GARE NOUVELLE DE NIMES MANDUEL REDESSAN

AVIS DES DIFFERENTS SERVICES SUR

N° PC 030 211 16 N0009

- Avis de la sous-commission Sécurité Incendie
- Avis de la sous-commission Accessibilité
- Avis de la sous-commission Sécurité publique
- Avis du maire de Redessan
- Avis de l'Autorité Environnementale
- Avis de RTE
- Avis de BRL
- Avis de l'architecte des bâtiments de France
- Avis de Nîmes Métropole (2 courriers)

Figure 8 : Présentation des trois variantes d'accès à la gare (source : étude d'impact)

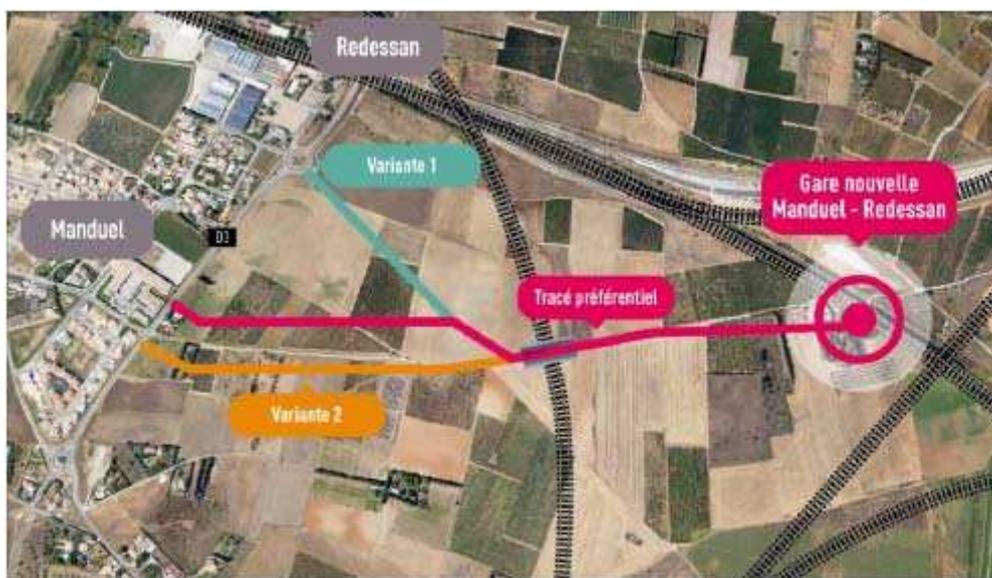
Selon le dossier, le tracé préférentiel proposé est justifié par le seul fait qu'« il correspond le mieux à l'accompagnement de l'avenue de la future gare et à la structuration du futur projet de développement ». L'Ae souligne qu'il présente, au regard de la variante 1, un impact plus fort sur

L'Ae recommande de présenter les variantes envisagées pour l'implantation et la structure des parkings et la motivation, au regard des enjeux environnementaux, de l'option retenue.

Figure 9 : emprise du parking longue durée avant et après mise en œuvre de la mesure de réduction concernant l'habitat du Lézard ocellé. Source : demande de dérogation "espèces protégées"

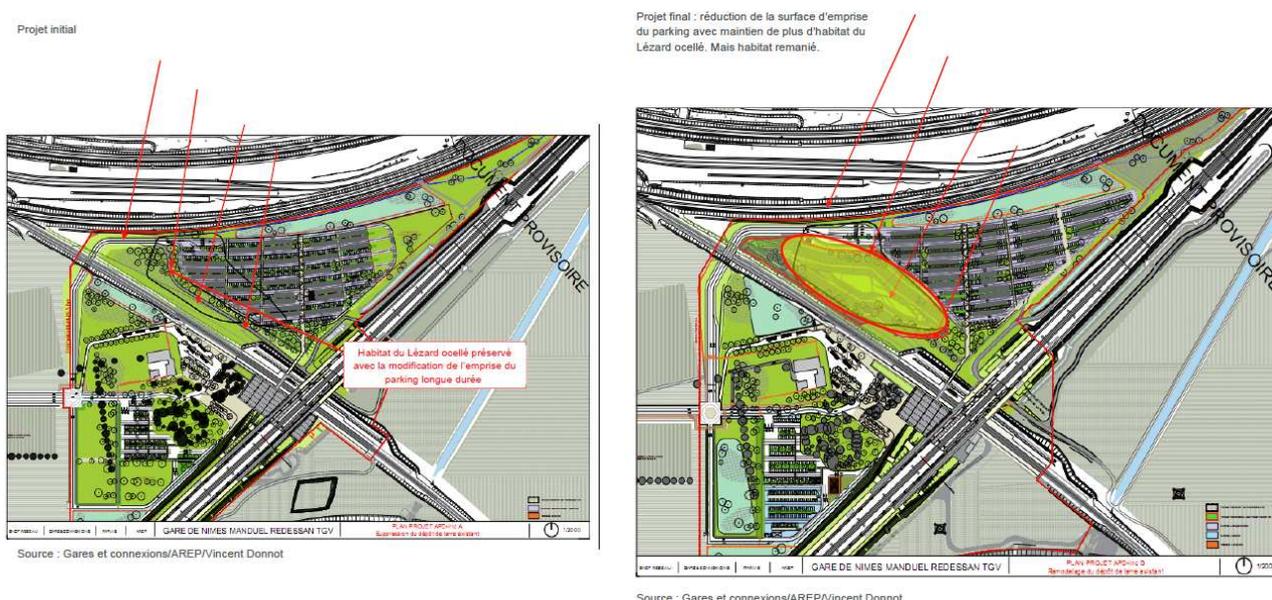
En matière d'évitement ou de réduction en phase de conception, la seule mesure présentée est la limitation d'emprise du parking longue durée (755 places) de façon à limiter la destruction d'habitat du Lézard ocellé. Le dossier n'indique toutefois pas si une solution alternative, soit de relocalisation de ce parking, soit d'un aménagement différent a été étudiée dans l'objectif de limiter plus fortement voire d'annuler cette destruction d'habitats.

Pour la complète information du public, l'Ae recommande de mieux justifier l'emplacement et les modalités de construction du parking longue durée, eu égard à la destruction d'habitats du Lézard ocellé, que son implantation actuellement projetée entraînera.

Figure 11 : Coupe d'une noue (source : dossier loi sur l'eau, p.73)

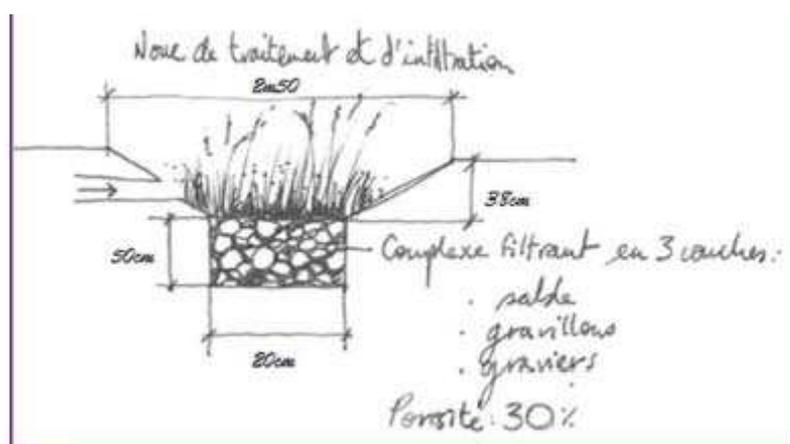
Le dossier présente les modalités de fonctionnement du dispositif et le type d'entretien qu'il nécessite en préconisant un entretien préventif si possible deux fois par an. Cette préconisation mériterait de faire l'objet d'un engagement clair.

Le dispositif prévu passe par un maintien en eau des noues sur une durée suffisamment longue pour permettre la filtration efficace des hydrocarbures et polluants divers. Ce choix soulève la question du risque de prolifération du moustique tigre.

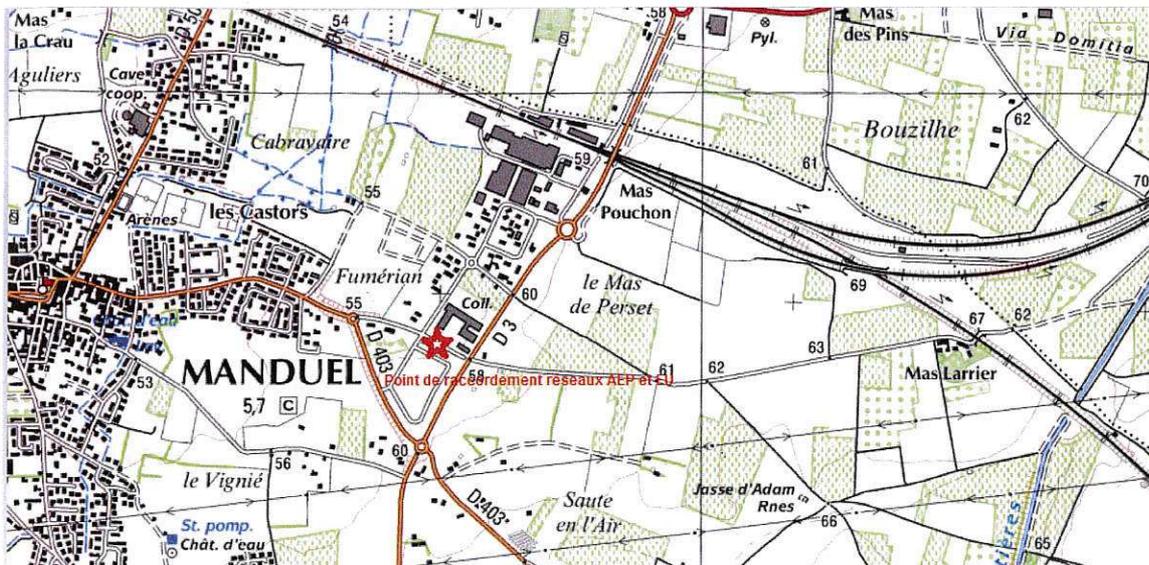
La gare sera reliée aux réseaux d'eaux potables et d'eaux usées situés au sud du collège de Manduel (ancien chemin de Jonquières). Cf. plan ci-dessous.

Le deuxième PI mentionné dans le document devra être alimenté par une solution alternative. La vocation première du réseau d'eau potable est de distribuer de l'eau potable et non la défense incendie. Une modification du dimensionnement pour assurer les besoins de défense altérerait la potabilité de cette eau. SNCF a été informée lors des études APD de ces éléments, et c'est à eux de trouver une solution de complément (BRL, forage, etc.).
